监理工作联系单

工程名称：贝特瑞（江苏）新材料有限公司 10.79MW 屋顶分布式光伏发电项目

编号：005

事由：关于 3 号屋顶导轨安装事宜

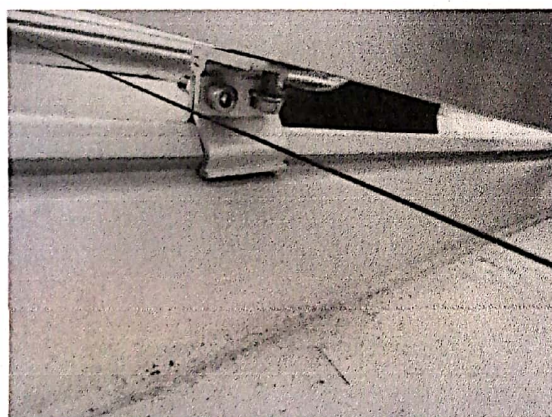
经我方监理巡视时发现 3 号屋顶导轨安装部分不合格，导轨与夹具固定使用的六角螺栓有漏打、部分未紧固到位，个别夹具松动。望施工单位立即整改。
